バングラディッシュ国
テレビジョンスタジオ建設計画
実施設計報告書
第 1 編

バングラディッシュ国
テレビジョンスタジオ建設計画
実施設計報告書
第 1 編

バングラディッシュ・テレビジョンのオーディトリウムの実施設計に当って、日本の調査団とBTVは、1977年7月23日から本日まで討議を行い、その結果基本的構想については第1次調査団の報告書のとおりであるが、実施設計を進める上で、下記の点に配慮すべきことを確認する。

FIG. 2 PLAN - FIRST FLOOR

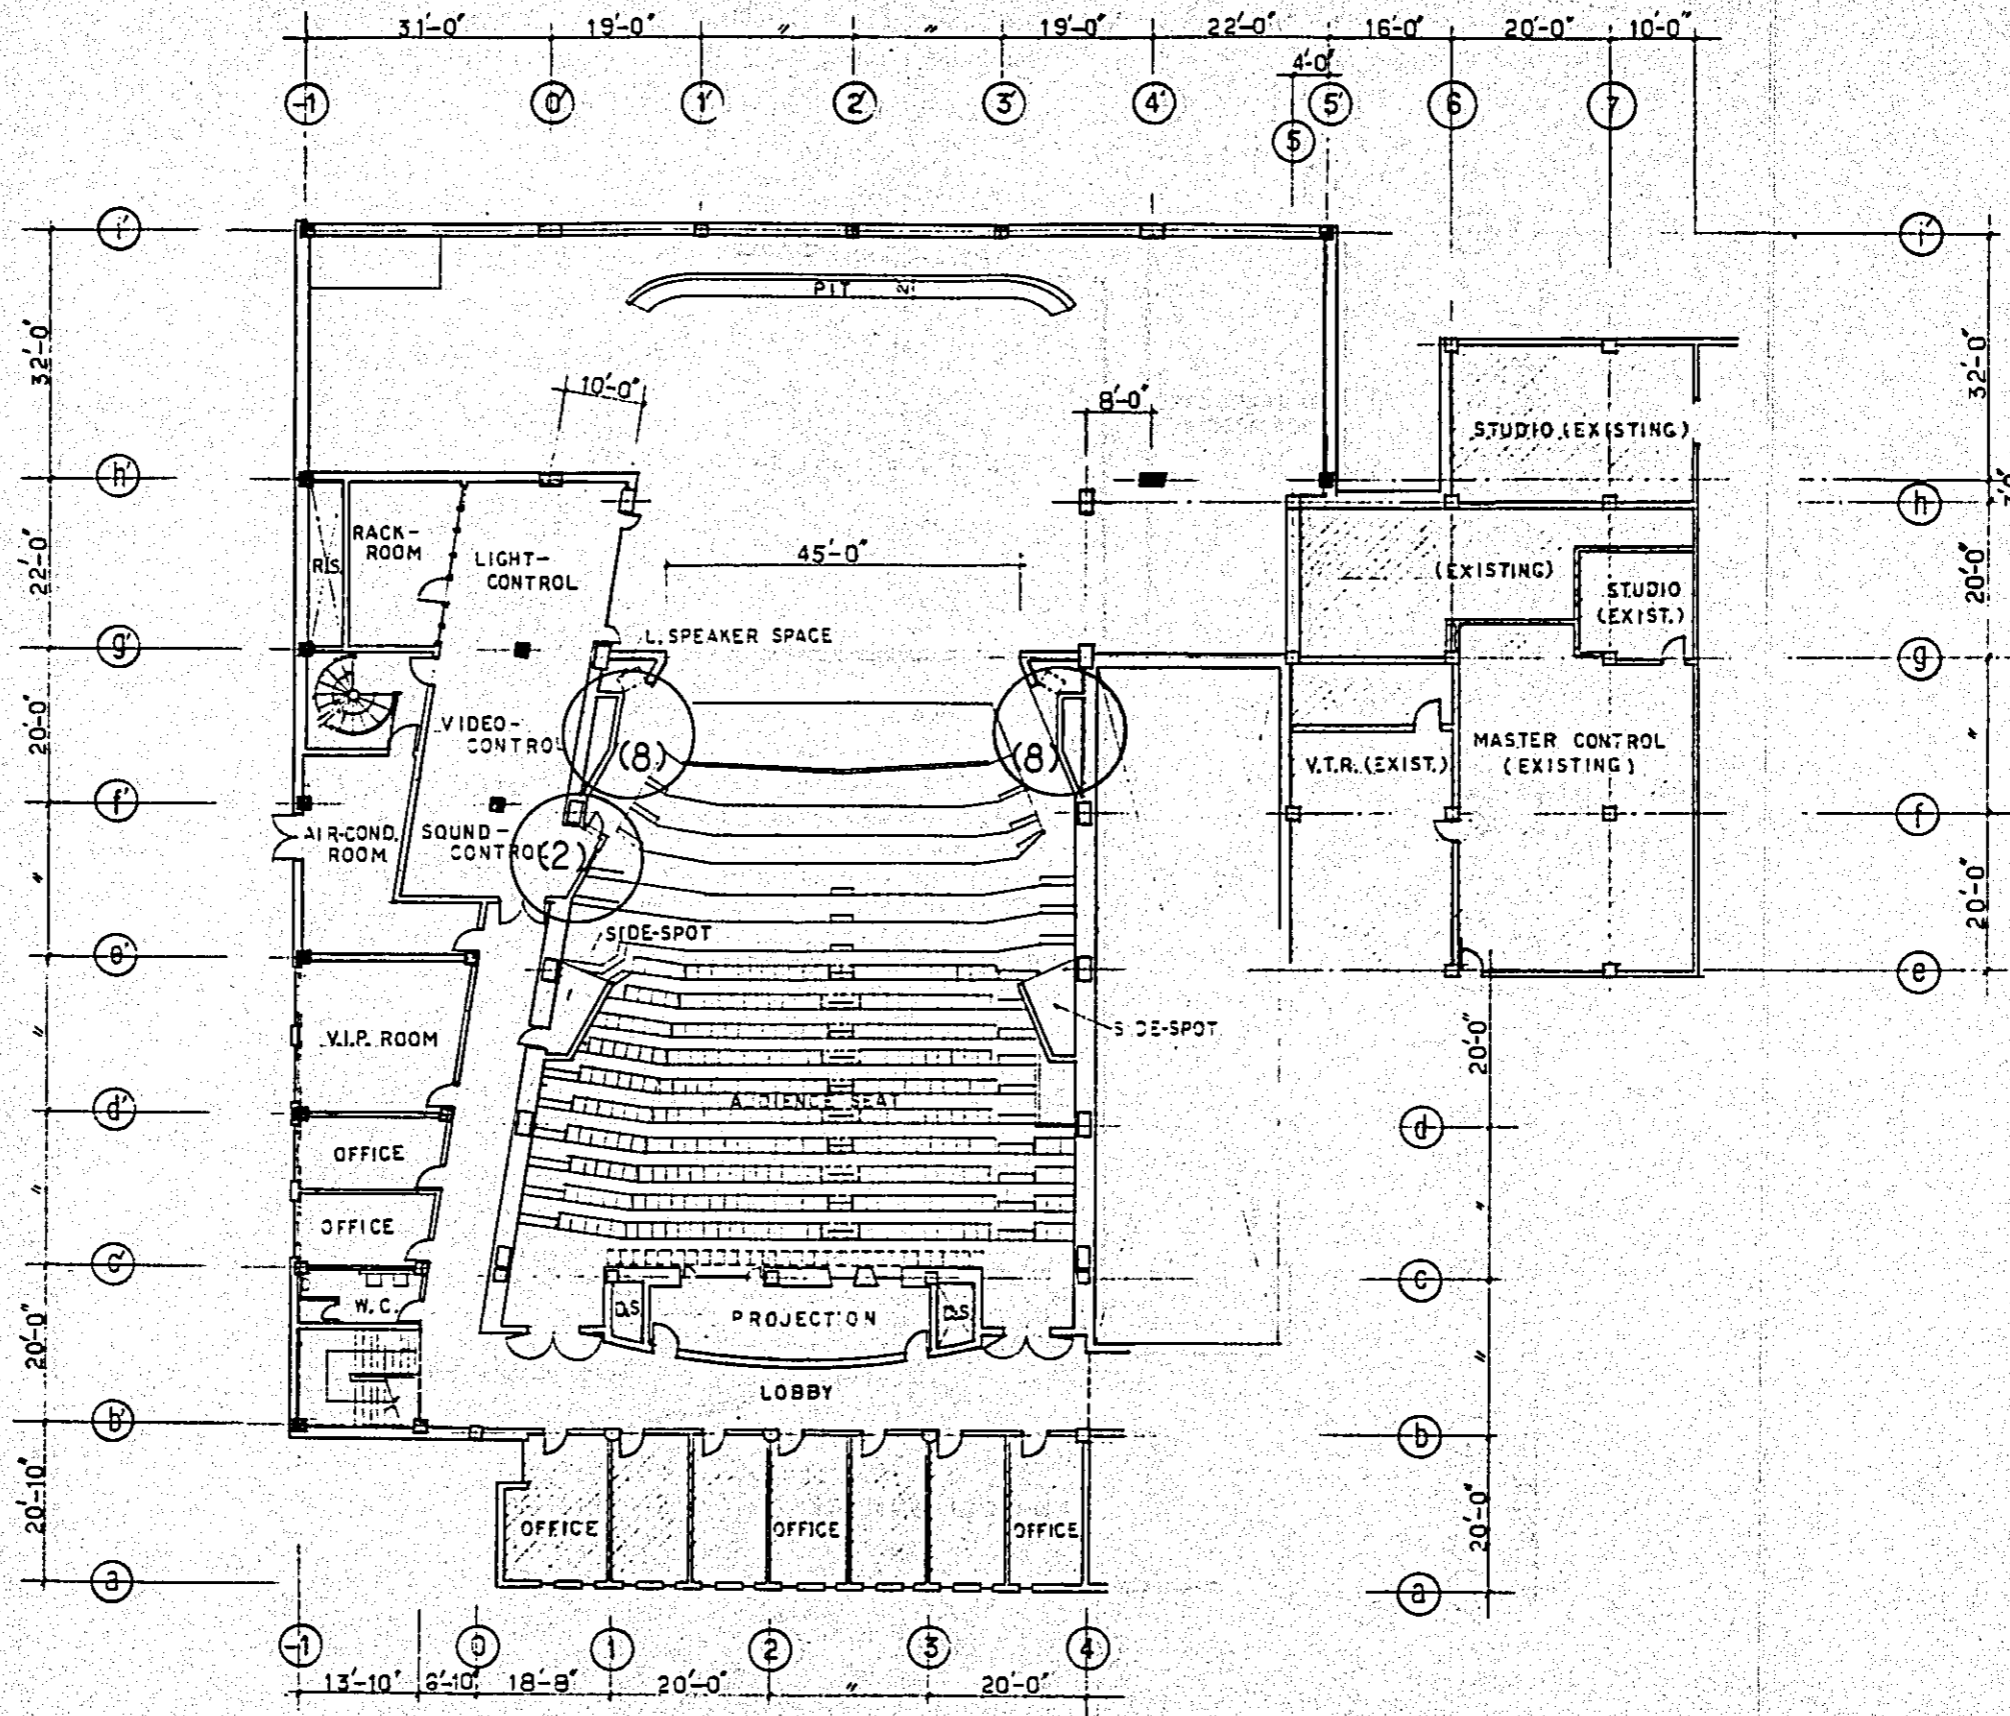
- (1) 副調整室を客席後方の2ndフロアに変更したいという要望が出されたが、2ndフロアは舞台に対する視角上の問題から不相当であり、次に1stフロアについても検討した結果、既設部分は1stフロア、2ndフロアとも副調整室のような重量物を置く場所としての建築構造上の設計がなされていないので不可能であり、原設計どおりとすることとなった。
 - (2) 副調整室側の視窓をサイドスポットからの照明を妨げない範囲で客席側へ張り出して設け、前舞台と客席が見易くなるようにする。(図2の(2)、図5の(2)参照)
- 設備上もCCTVカメラの位置を考慮する。なお、場内においても拡声の調整が可能なよう

(8) 舞台両袖壁をホール内のデザインのポイントとして装飾的にする。(図1の(8)、図2の(8)参照)

FIG. 5 SECTION A-A

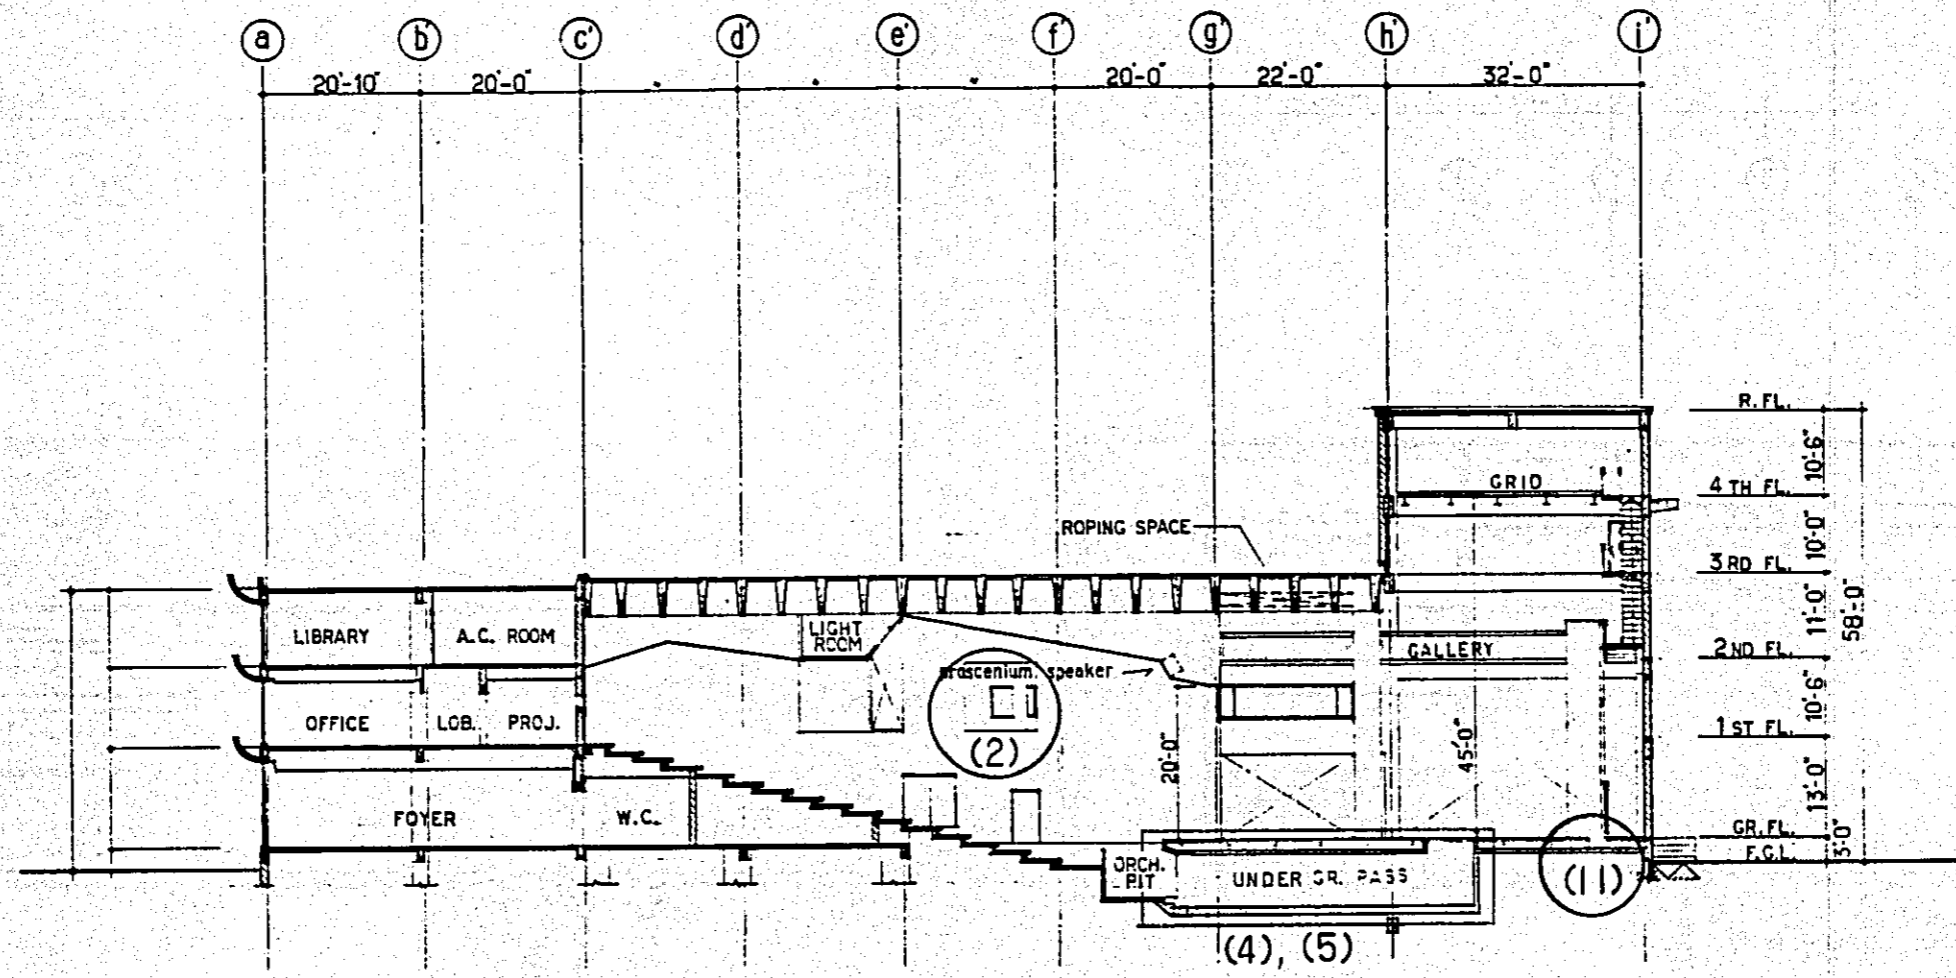
(5) 上記(4)の地下通路から分岐してオーケストラピットへの地下連絡通路を設ける。(図1の(5)、図5の(5)、図6の(5)参照)

(11) ホリゾンピットは幅2フィートとし、ステージ部分を広くする。(図1の(11)、図5の(11)参照)

FIG. 6

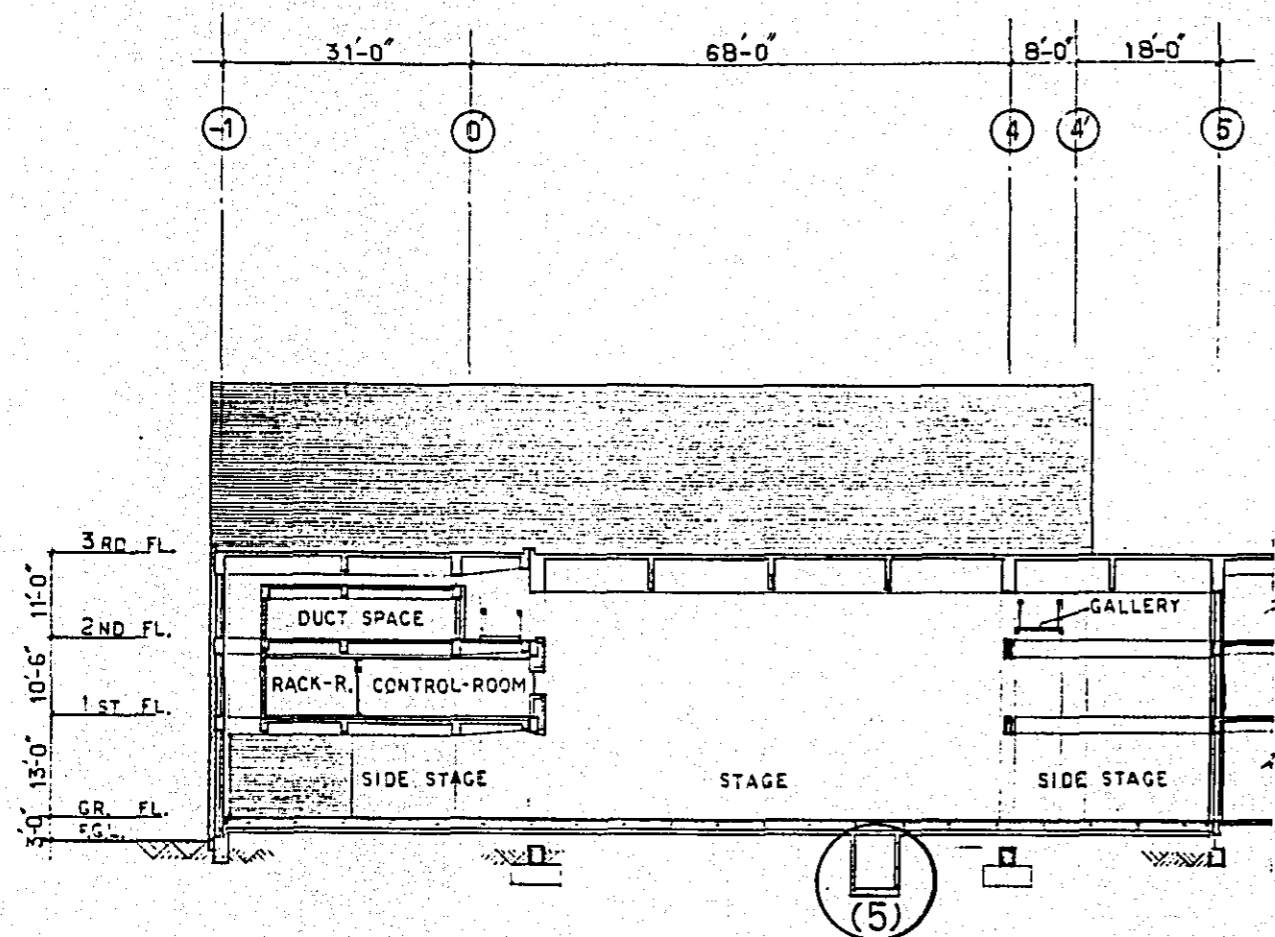
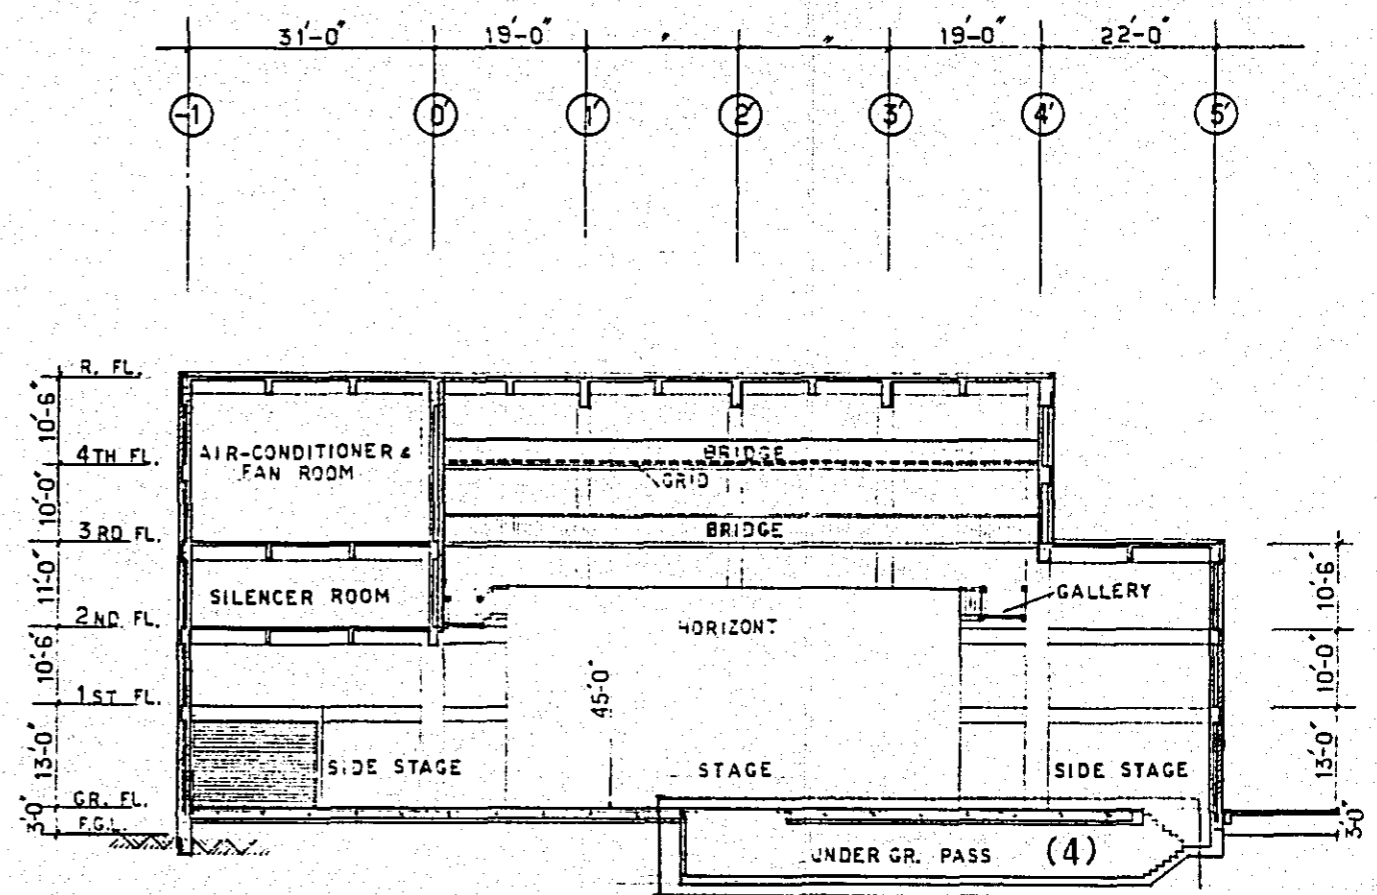
このピットへの地下連絡通路を後舞台の上手側から設ける。(図1の(4)、図6の(4)参照)
